Gryfów Śląski, dnia 5 grudnia 2016r.

W odpowiedzi na pismo z dnia 30-11-2016 roku, w sprawie wydania warunków technicznych przełączenia sieci kanalizacji deszczowej, w związku z opracowaniem projektu pn. „Przebudowa kanalizacji sanitarnej i deszczowej na skrzyżowaniu ulic Kolejowej i Sikorskiego w Gryfowie Śląskim”, po konsultacji z Zakładem Budżetowym Gospodarki Komunalnej i Mieszkaniowej, Burmistrz Gminy i Miasta Gryfów Śląski proponuje następujące rozwiązania:

BURMISTRZ
Gminy i Miasta
59-620 Gryfów Śląski
NINIEJSZY DOKUMENT
STANOWI ZAŁĄCZNIK
DO ~~DECYZJI~~ **POSTANOWIENIA UZGODNIENIA**
o 946 R. INT. 22.11/U-22/2016
Z DNIA 5 GRUDNIA 2016 R.

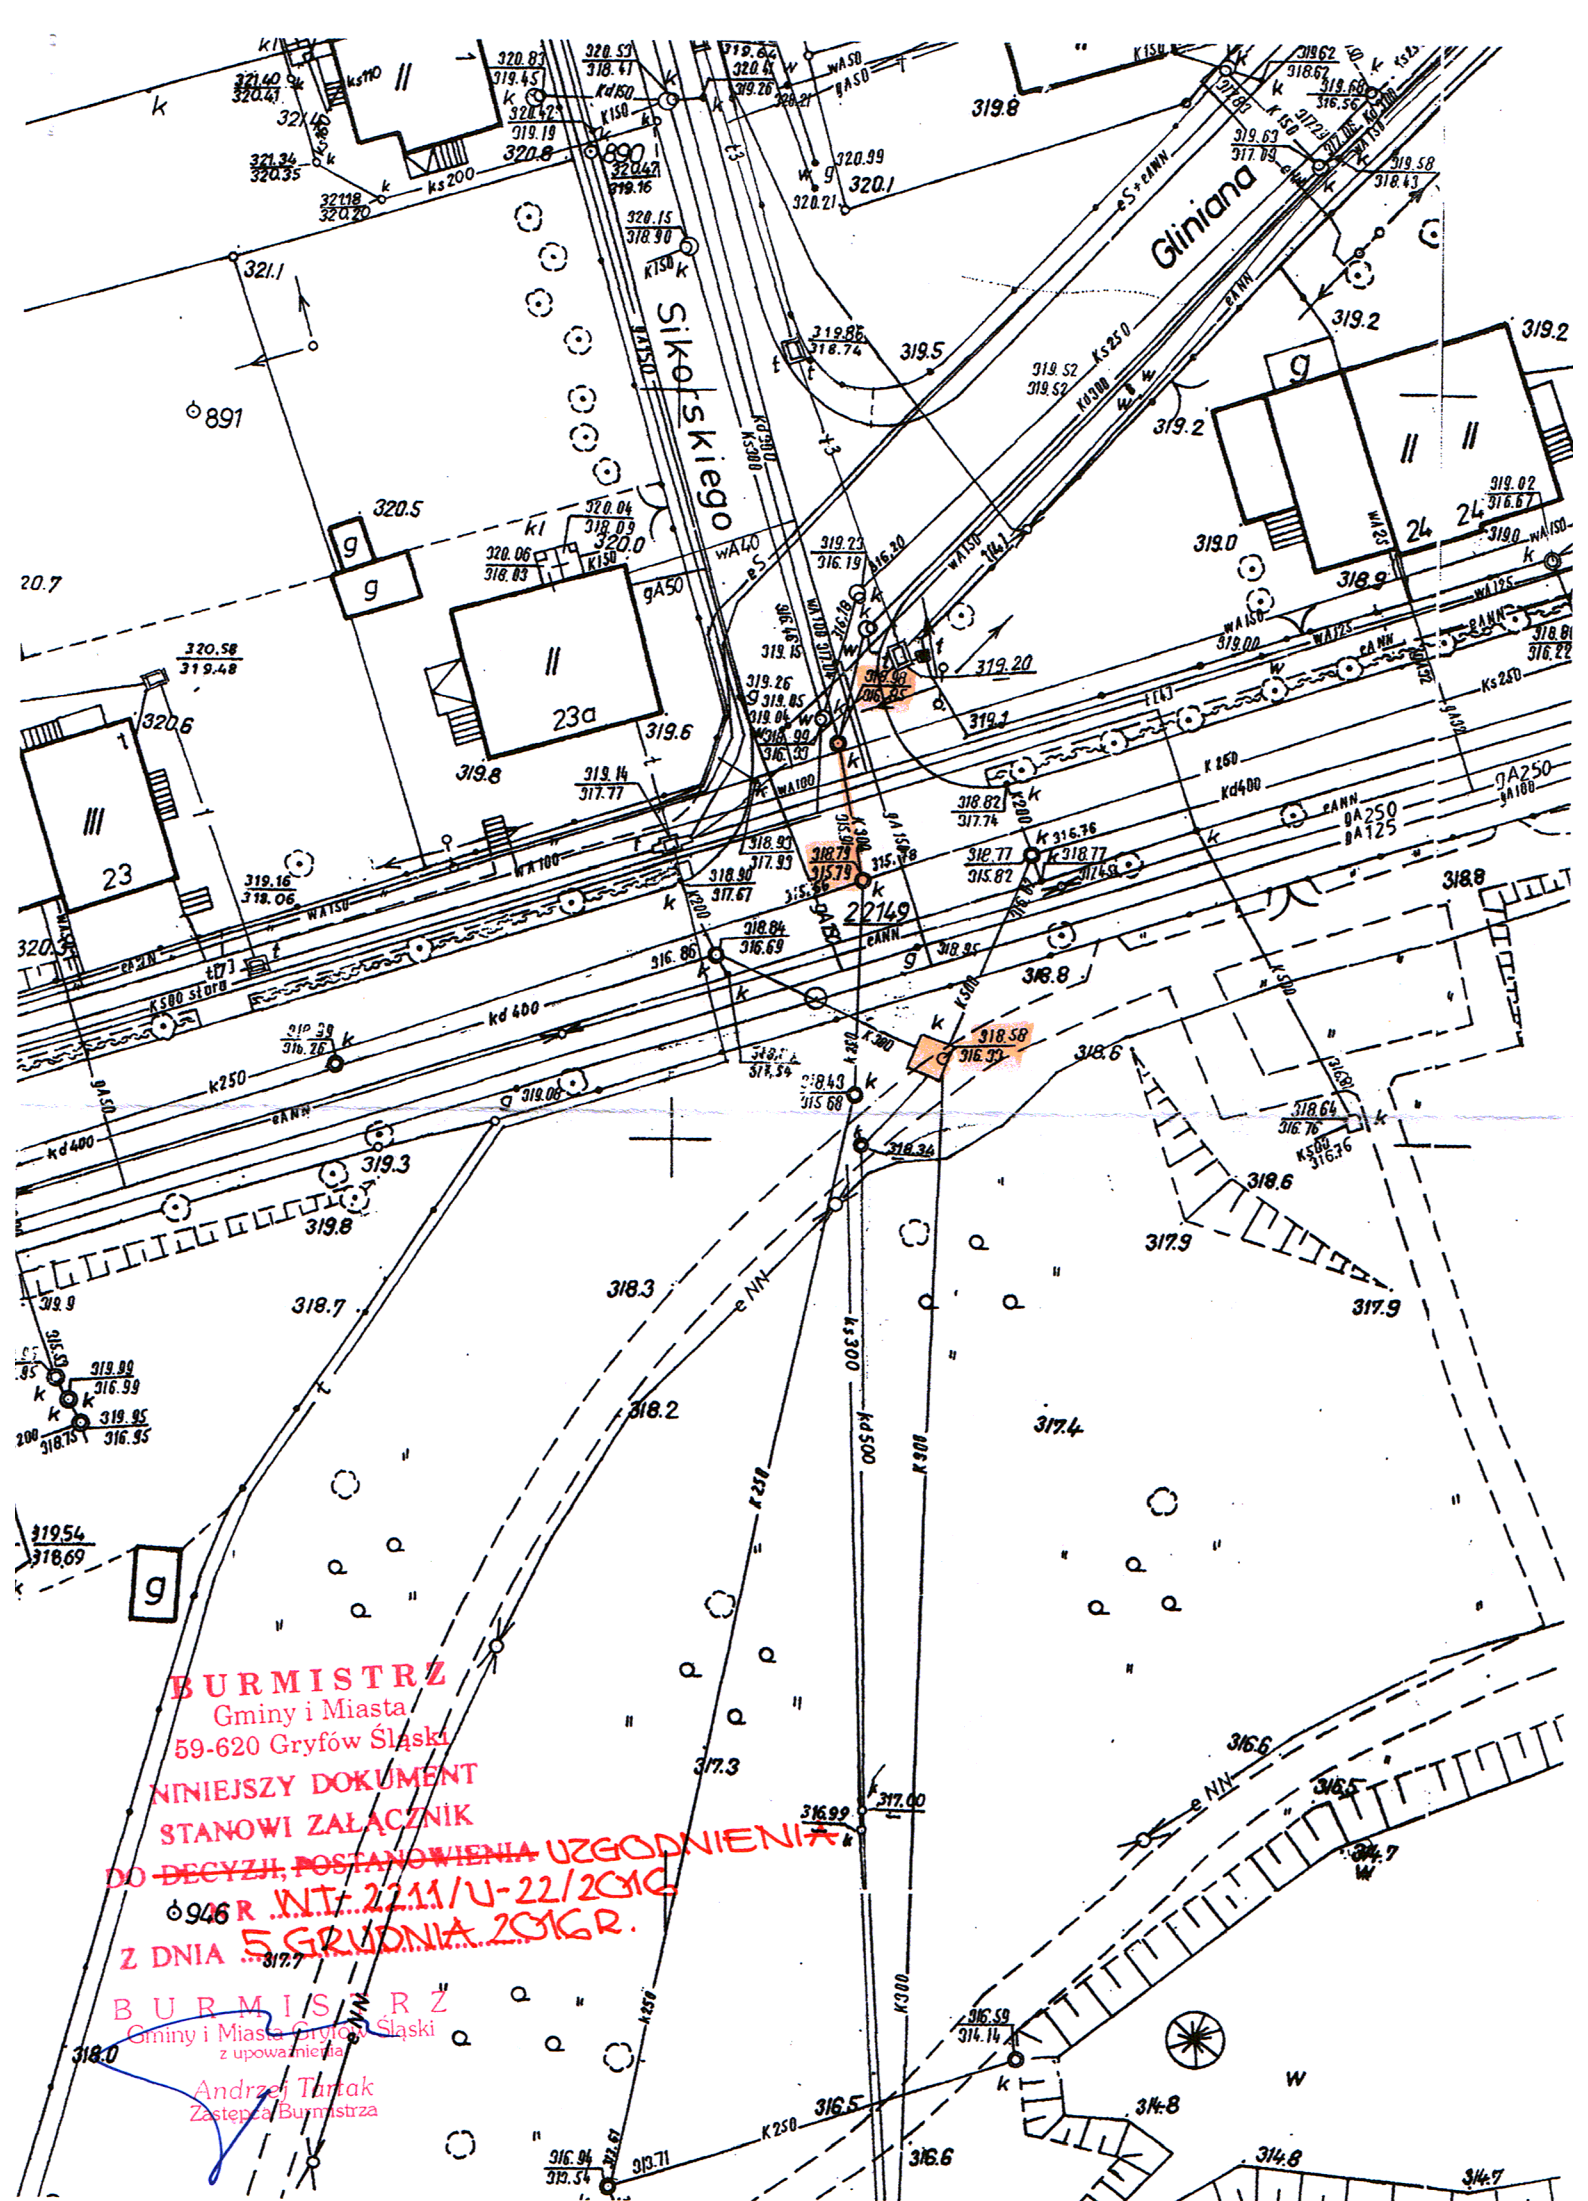
1. Zdemontowanie istniejącego odcinka kanalizacji (K300) od studni o rzędnych: 318,98/316,85, położonej w ulicy Sikorskiego (działka nr 149), do studni betonowej o rzędnych: 318,79/315,79, położonej w ulicy Kolejowej (działka nr 186).
2. Wykonanie nowego odcinka kanalizacji deszczowej z rur PVC lub PP o średnicy min. 400mm, od studni położonej w ulicy Sikorskiego o rzędnych: 318,98/316,85 do istniejącej komory kanalizacyjnej o rzędnych: 318,58/316,33, położonej na terenie parku im. A. Mickiewicza (działka nr 193/1).
3. Wpięcia do istniejących studni należy wykonać szczelnie.
